KARTA AKTUALIZACJI nr 2/2019

Instrukcji Ruchu i Eksploatacji

Sieci Dystrybucyjnej

Niniejsza Karta Aktualizacji zmienia postanowienia Instrukcji Ruchu i Eksploatacji Sieci Dystrybucyjnej („IRiESD”),

Rys.4. Charakterystyka sterowania mocą bierną w funkcji napięcia dla falowników podłączonych jednofazowo, wymagana przez OSDn.

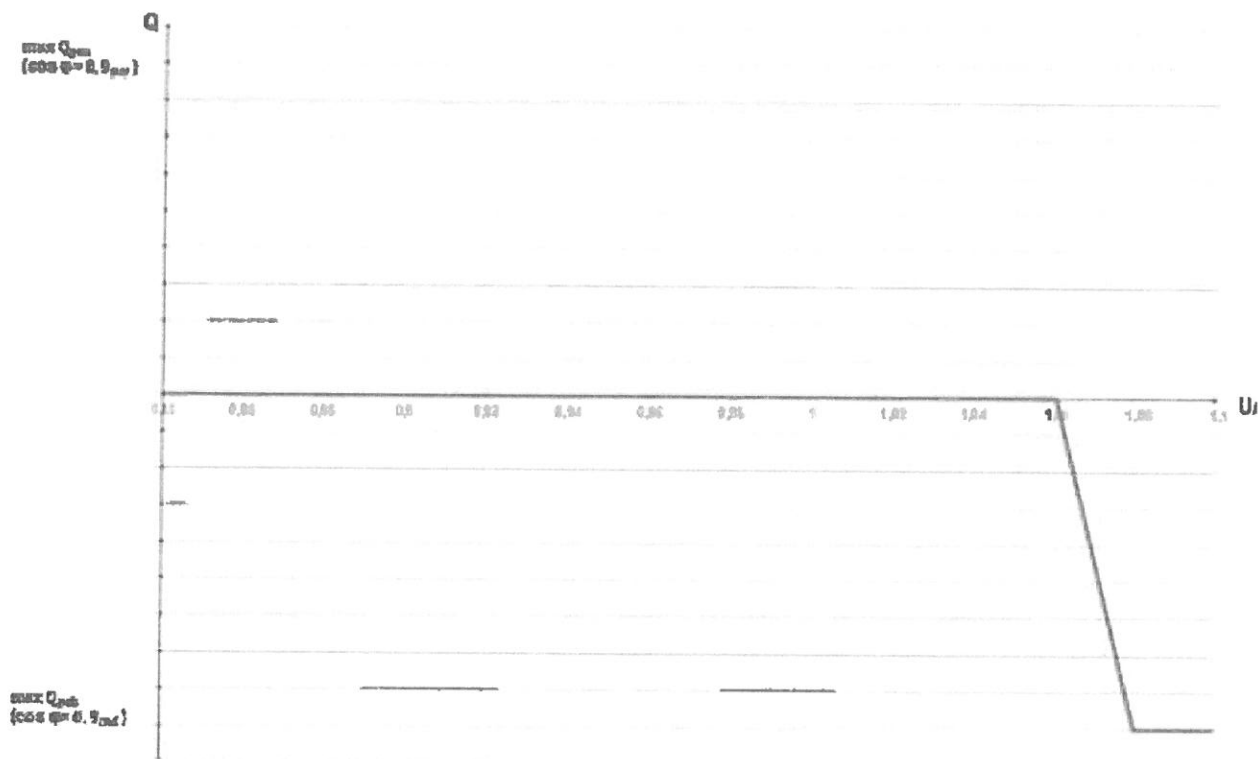
W trybie Q(U) sterowanie odbywa się według krzywych przedstawianych na rys. 3 i 4. Charakterystyka Q(U) ma być konfigurowalna w celu ewentualnego dostosowania pracy mikroinstalacji do warunków napięciowych w miejscu przyłączenia mikroinstalacji. Zmiana charakterystyki wymaga uzgodnienia z OSDn, a właścicielem mikroinstalacji. Dodatkowo, konfigurowalna ma być dynamiczna odpowiedź sterowania, filtr pierwszego rzędu powinien mieć nastawioną stałą czasową na czas 5 s, czas do osiągnięcia 95% nowej nastawy w wyniku zmiany napięcia ma wynosić 3 stałe czasowe.

Rys.5. Charakterystyka sterowania współczynnikiem mocy $\cos \varphi$ w funkcji generowanej mocy czynnej wymagana przez OSDn.

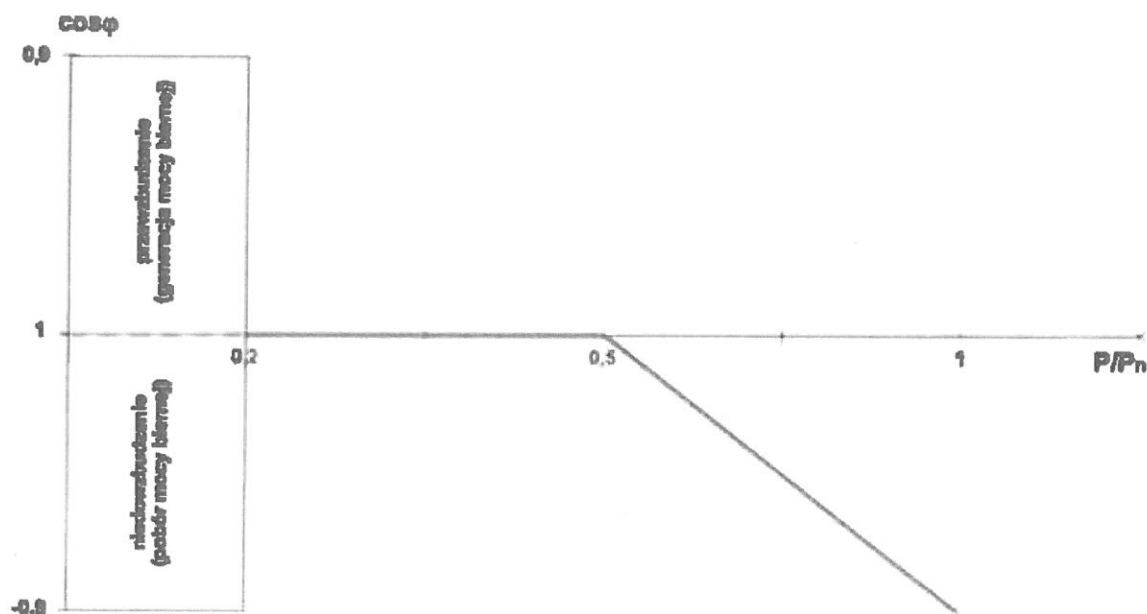
W trybie $\cos \varphi$ (P) sterowanie odbywa się, według krzywej przedstawionej na rys. 5. Nastawione nowe wartości wynikające ze zmiany mocy czynnej generowanej muszą być nastawione w ciągu 10 s. Zaleca się, aby szybkość zmiany mocy biernej następowała
